Gutachterliche Stellungnahme Nr. GA-2023/119 -Nau vom 28.11.2023

Gutachtliche Stellungnahme zum Brandverhalten von F 90 - Spannbeton -Hohlplatten gemäß allgemeiner Bauartgenehmigung Z-15.10-368 in Verbindung mit unterseitigen Entwässerungsöffnungen bis zu einem

Durchmesser bis 16 mm, die unverschlossen bleiben sollen.

Abbildung 1: Konstruktive Wasserablaufbohrungen gemäß [3]

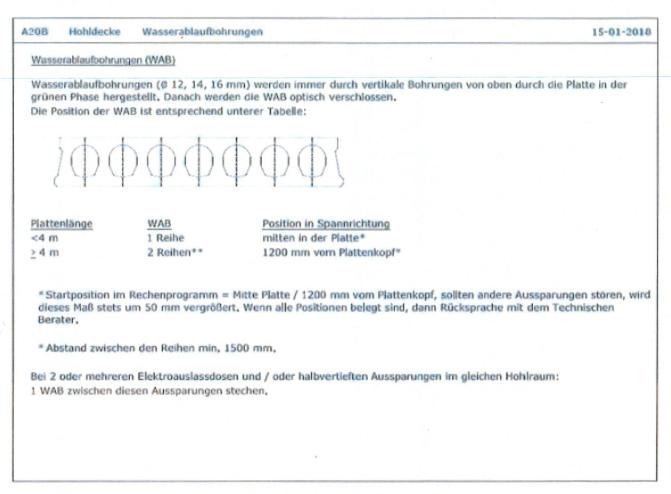
Bei den F 90-Spannbeton-Hohlplatten sollen entsprechend [3] konstruktive vertikale, durchgehende Wasserablaufbohrungen mit einem maximalen Durchmesser von 16 mm angeordnet werden (siehe auch nachfolgende Abbildung 1).

Auf der Grundlage von [4] – [6] sowie weiterer Prüferfahrungen an Stahlbeton- und Spannbetonbauteilen können trotz der vg. Anordnung der unterseitigen Wasserablaufbohrungen mit einem maximalen Durchmesser von 16 mm die Spannbeton-Hohlplatten System BRESPA bei einer einseitigen Brandbeanspruchung nach der Einheitstemperaturkurve (ETK) gemäß DIN 4102-2 bzw. DIN EN 1363-1 in die

Über eine Brandbeanspruchungsdauer von 90 Minuten werden die definierten Leistungskriterien für die Spannbeton-Hohlplatten System BRESPA in Verbindung mit den unterseigen Wasserablaufbohrungen und den Boden- bzw. Dachaufbauten hinsichtlich

eingehalten da die in Abschnitt 3 beschriebenen und dargestellten Wasserablaufbohrungen in jeder Hohlkammer und den zusätzlichen oberseitigen Boden- und Dachaufbauten keine negative brandschutztechnische Beeinflussung der Spannbeton-Hohlplatten darstellt. Aufgrund der geringen Bohrlochdurchmesser der Wasserablaufbohrungen kann mit ausreichender Sicherheit davon ausgegangen werden, dass keine mehrseitige Brandbeanspruchung im Bereich der Bohrungen vorliegt.

Die in Abschnitt 3 beschriebenen und dargestellten Wasserablaufbohrungen in den Spannbeton-Hohlplatten System BRESPA stellen aus Sicht der IBB GmbH, Groß Schwülper, keine wesentliche Abweichung gegenüber der brandschutztechnischen Auslegung gemäß [1] dar. oipl.-ing. (FH)
